Van: " " <"@wdodelta.nl>
Verzonden: woensdag 23 april 2025 15:00
Aan: " " <"@dalfsen.nl>
Cc: " " <"@dalfsen.nl>; " " <"@dalfsen.nl>; " " <"@wdodelta.nl>
Onderwerp: advies AZC Engellandweg Dalfsen

Onderbouwing (Witteveen+Bos, 17 maart 2025, referentie 145876/25-004.176)

Waterhuishoudkundig plan (Smit Civiele Techniek, 10-02-2025)

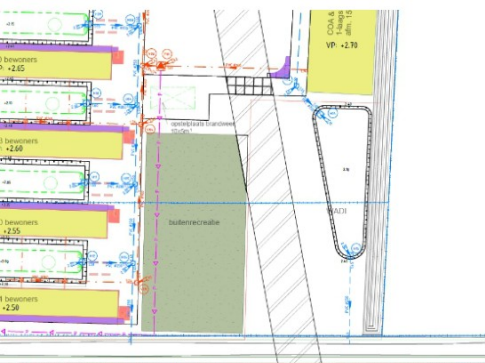
2.6: Hoe gaat het watersysteem functioneren wanneer het afschot richting de watergang wordt gelegd en de berging aan de oostzijde van het terrein?
